INTEGRAZIONI
STUDIO PRELIMINARE AMBIENTALE

Procedura di Verifica di Assoggettabilità a V.I.A.
Ai sensi dell'art. 20 del D.Lgs. 152/2006 e
ss.mm.ii.

Impianto di recupero rifiuti speciali non pericolosi
Aumento quantitativi

La presente relazione costituisce integrazione allo Studio Preliminare Ambientale così come da richiesta pervenuta dalla Provincia di Vicenza in data 11 settembre 2020 e riferita alla procedura di Verifica di Assoggettabilità a V.I.A. richiesta dall'azienda ECO BORTOLI S.R.L. di poter aumentare il quantitativo annuale di rifiuti trattabili ed i quantitativi in stoccaggio nel sito operativo di via Cornoledo di Sopra nel comune di Camisano Vicentino (VI).

Tav. 2 (Carta delle Invarianti)

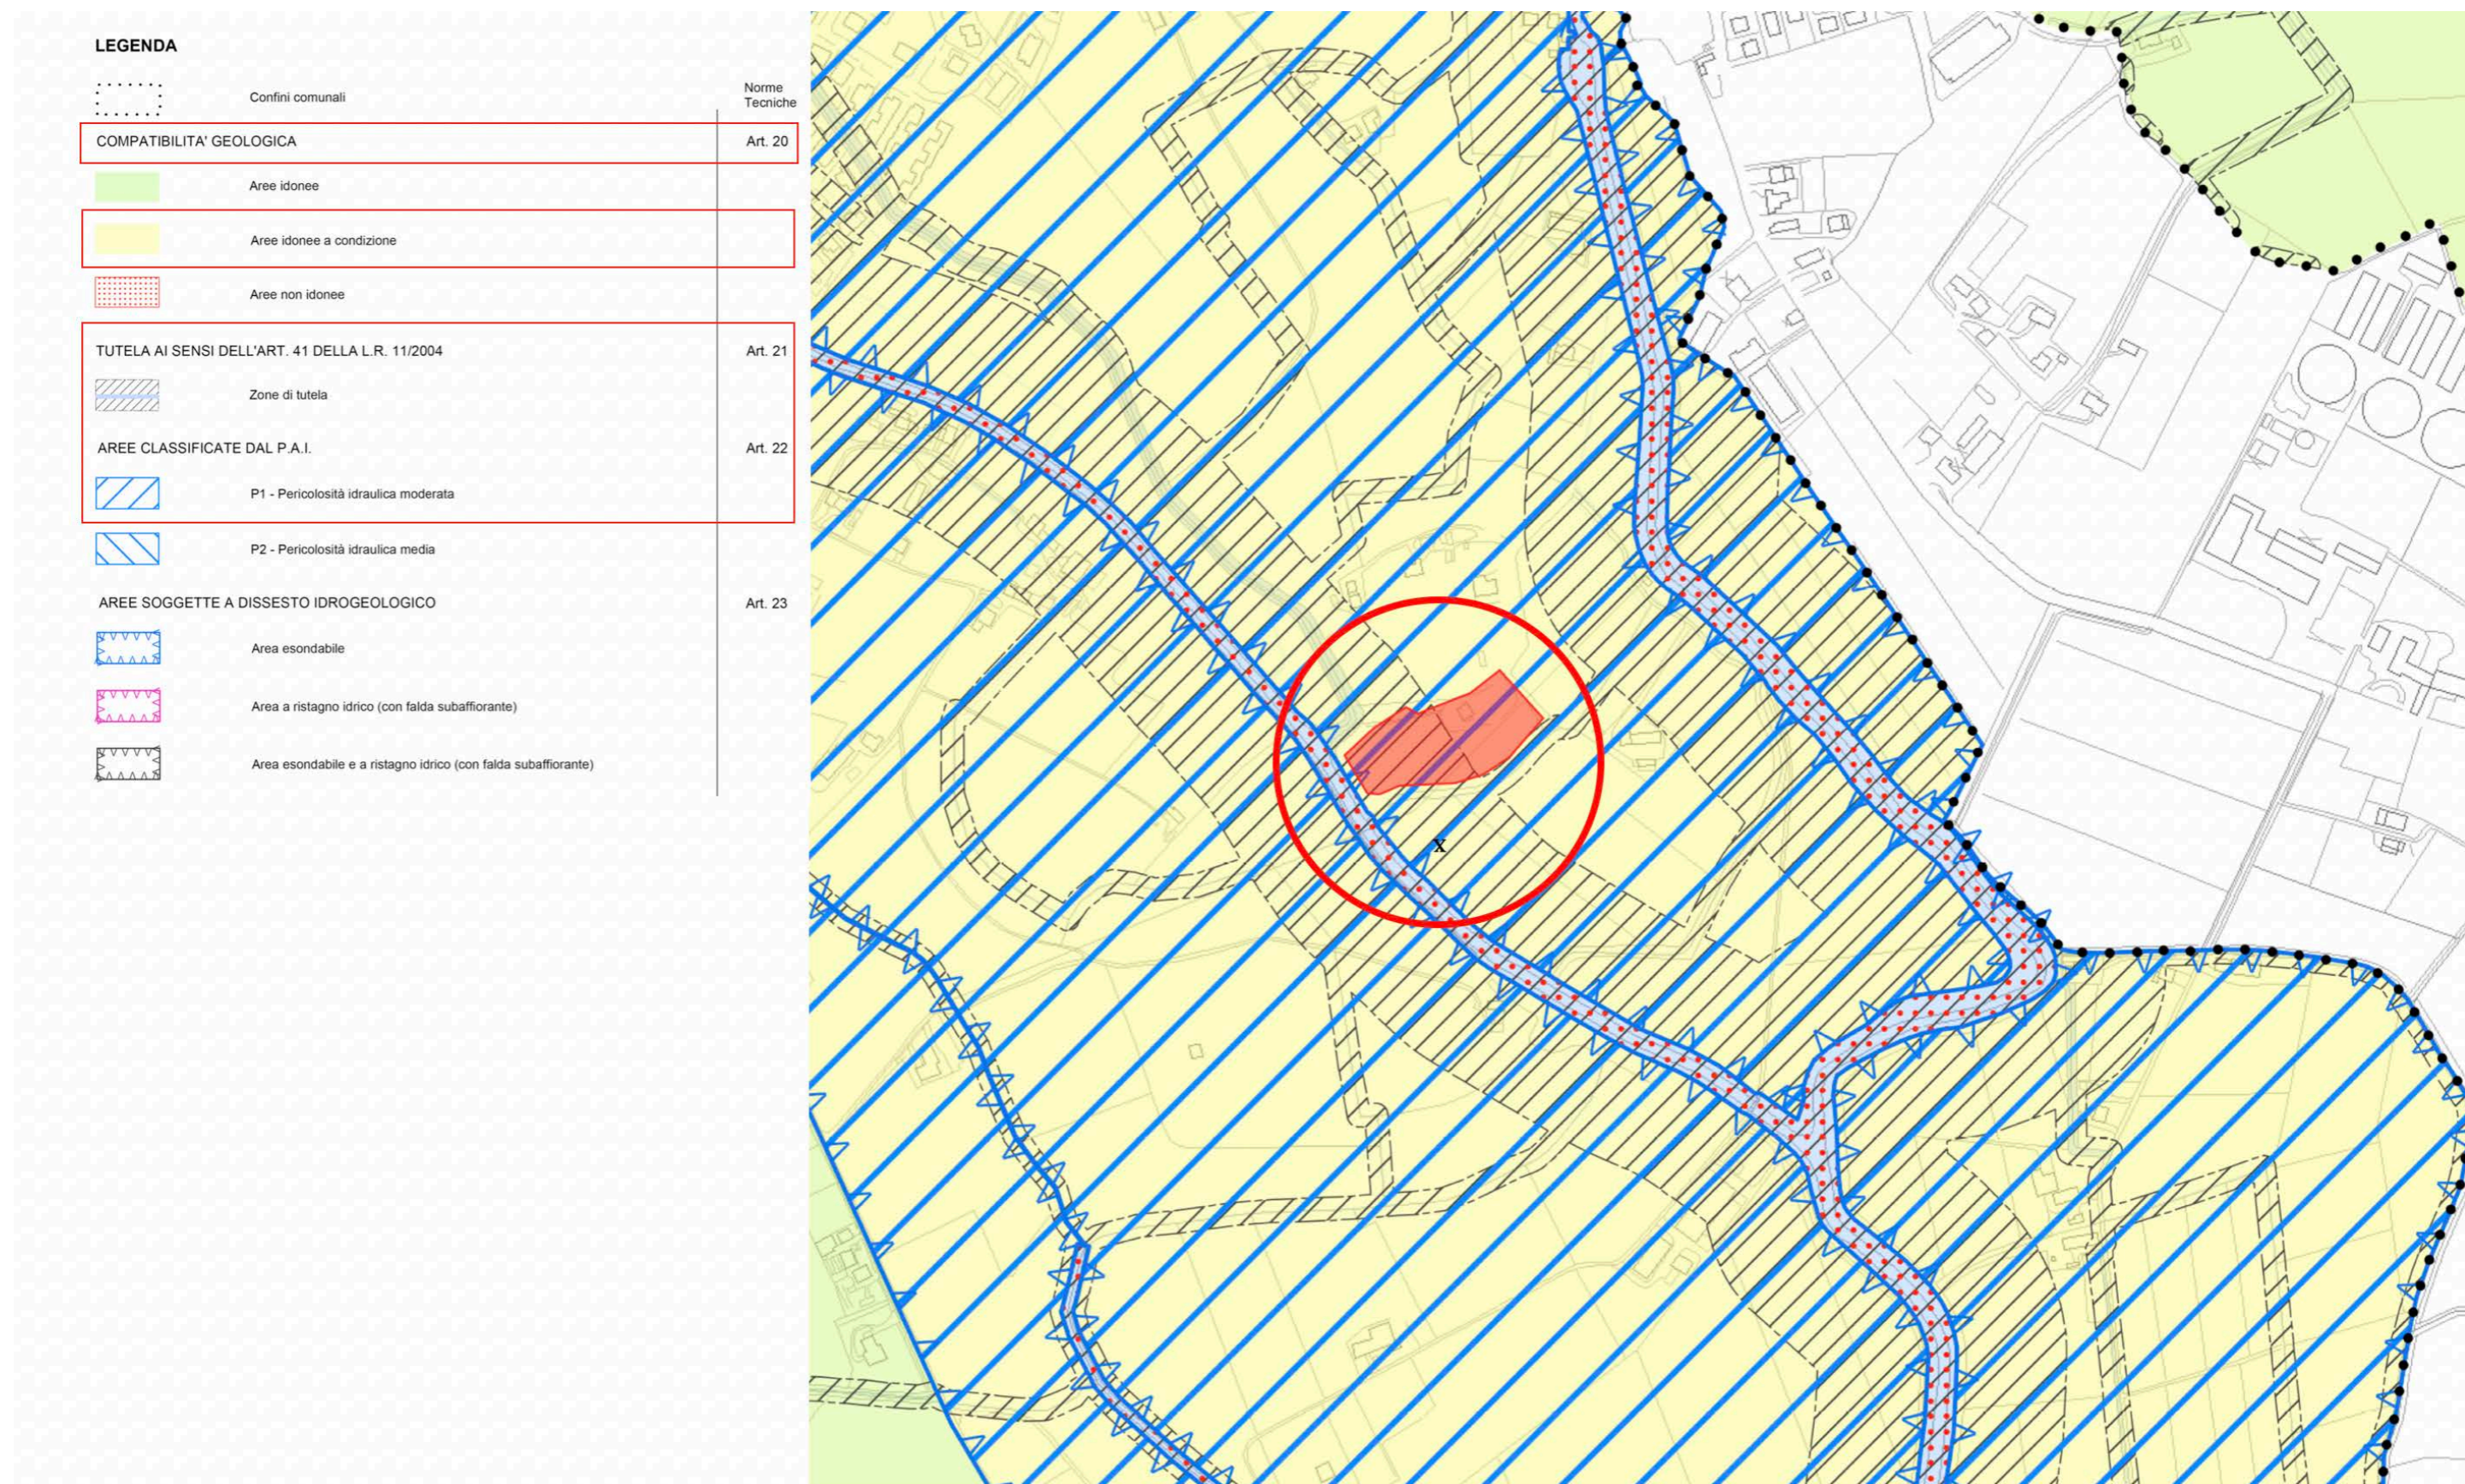
Carta delle Invarianti, non è stata rapportata l'attività in essere con quanto indicato nelle N.T. relativamente a Corsi/specchi d'acqua - Fasce ripariali (art. 14), Ambiti di interesse paesaggistico (art. 15), Principali filari e siepi del paesaggio agrario (art. 15).

La Tav. 2 (*Carta delle Invarianti*) mostra che l'area oggetto di studio presenta la seguente classificazione:

- Ambito di interesse paesaggistico (Art.15);

L'area è inoltre situata nei pressi di un filare e di una siepe del paesaggio agrario, condizione disciplinata dal medesimo articolo.

Verifica di coerenza: la Ditta non prevede la realizzazione di alcuna opera edilizia. Non sono previsti aumenti del numero di cumuli di materiale e nemmeno della quantità complessiva dei materiali trattati ma solo un aumento delle ore di lavoro (vedi RAP).

L'area è recintata come previsto dalla normativa, ma non esistono recinzioni realizzate in muratura. Tra i cumuli di materiale è sempre consentito il passaggio dell'eventuale fauna locale.

L'intervento non genererà trasformazioni di siepi e/o filari del paesaggio agrario e la giacitura, l'estensione e la conformazione degli stessi non verrà in alcun modo modificata o compromessa.

Tav. 3 (Carta delle Fragilità)

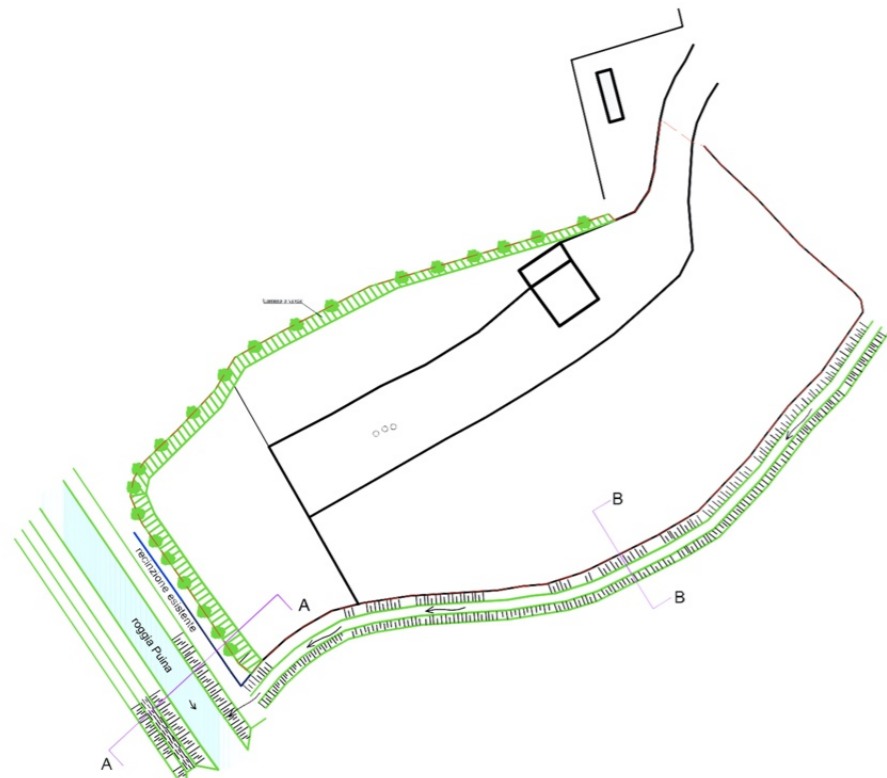
Carta delle Fragilità, verificando se l'area interessata dall'impianto è all'interno di "aree non idonee" (parte ovest), eventualmente rapportando l'attività in essere con quanto indicato nelle N.T. per aree idonee a condizione (art. 20), zone di tutela (art. 21), P1 - Pericolosità idraulica moderata (art. 22), Area esondabile (art. 23).

La Tav. 3 (*Carta delle Fragilità*) mostra che l'area oggetto di studio presenta la seguente classificazione:

- Area idonea a condizione (Art.20);
- Area ricadente in Zona di tutela ai sensi dell'Art.41 della L.R. 11/2004 (Art.21)
- Area classificata dal P.A.I. "P1", ovvero area a pericolosità idraulica moderata (Art.22)

Verifica di coerenza: la Ditta non prevede la realizzazione di alcuna opera edilizia, idraulica e/o alcun intervento edificatorio. Le fasce di rispetto delle servitù sono rispettate. La Ditta inoltre è in possesso della concessione idraulica rilasciata dal Consorzio di Bonifica Brenta (vedi relazione idraulica allegata). L'intervento non genererà trasformazioni tali da dover procedere alla stesura di una relazione geologica, geotecnica e/o apposite indagini geognostiche ed idrogeologiche. Non saranno presenti aree interessate da scavi e vasche con specchi d'acqua. L'area oggetto di studio non ricade in aree di cava e la Ditta non effettuerà alcun tipo di attività di cavazione nel terreno di sua proprietà. L'attività dell'Azienda non prevede alcun tipo di movimentazione delle terre costituenti l'area di sua proprietà e non verrà in alcun modo compromessa la stabilità delle fasce arginali. Non verrà effettuata e non sarà necessaria alcuna opera di bonificazione. L'attività dell'azienda non comporterà in alcun modo infiltrazioni di contaminanti nel sottosuolo (vedi relazione idraulica ove vengono puntualmente descritti i presidi e le tipologie di pavimentazione esistenti e di progetto).

L'intervento non impedirà il deflusso delle piene e non ostacolerà in alcun modo il deflusso delle acque; non aumenterà le condizioni di pericolo né a valle né a monte dell'area interessata; non ridurrà i volumi invasabili; non pregiudicherà l'attenuazione o l'eliminazione delle cause di pericolosità; non costituirà o indurrà a formare vie preferenziali di veicolazione

Tav. 4 A (Carta delle Trasformabilità)

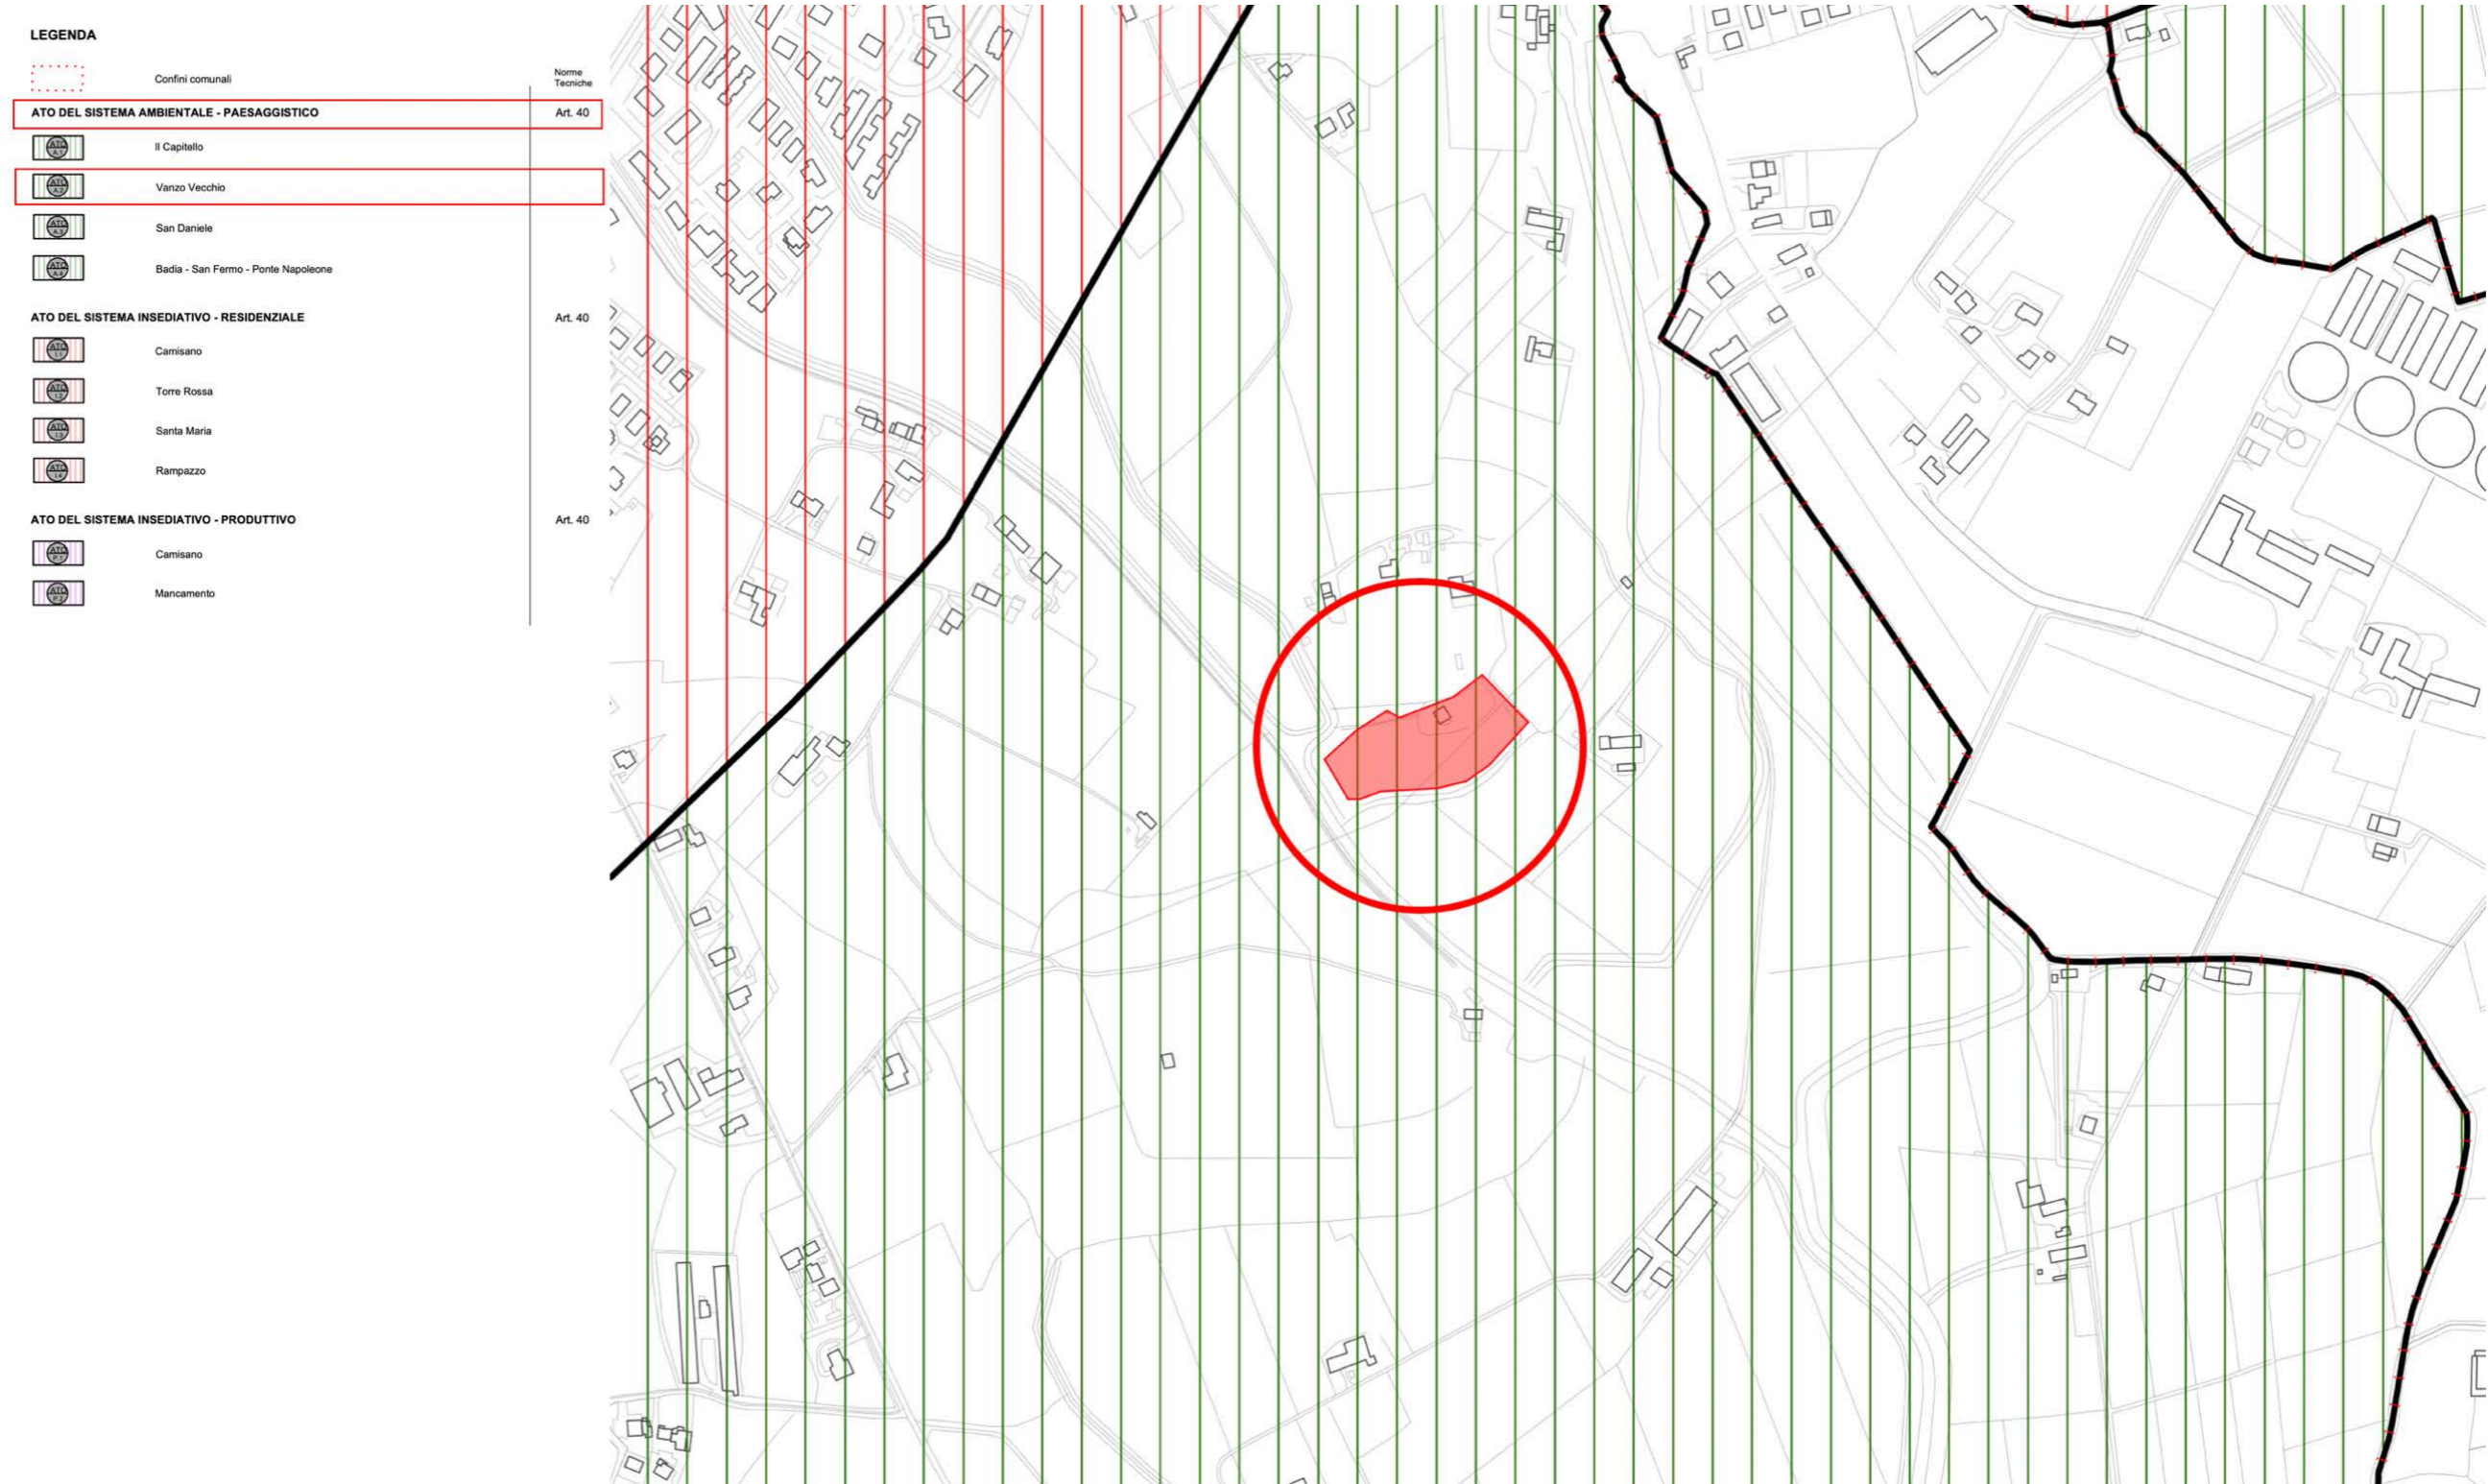
*Non sono state analizzate le tavole: - Tav. 4a - CARTA DELLE TRASFORMABILITA' -
Ambiti Territoriali Omogenei*

La *Tav. 4 A (Carta delle Trasformabilità)* identifica gli Ambiti Territoriali Omogenei (A.T.O.) ed in particolare mostra che l'area oggetto di studio ricade all'interno dell'Ambito seguente:

- A.T.O. del Sistema Ambientale – Paesaggistico “A.2”, ovvero quello del “Vanzo Vecchio” (Art.40);

Verifica di coerenza: in linea generale, si ritiene importante specificare che gli A.T.O. sono classificati in base alle funzioni strategiche prevalenti e non esclusive. Infatti, le Norme di Piano evidenziano le caratteristiche generali dell'Ambito che può, evidentemente, al suo interno contenere delle attività/strutture che non sono conformate alle caratteristiche generali, per esempio perchè esistenti da molto tempo ancor prima della classificazione dell'ATO stessa come nel caso della Ditta Eco Bortoli.
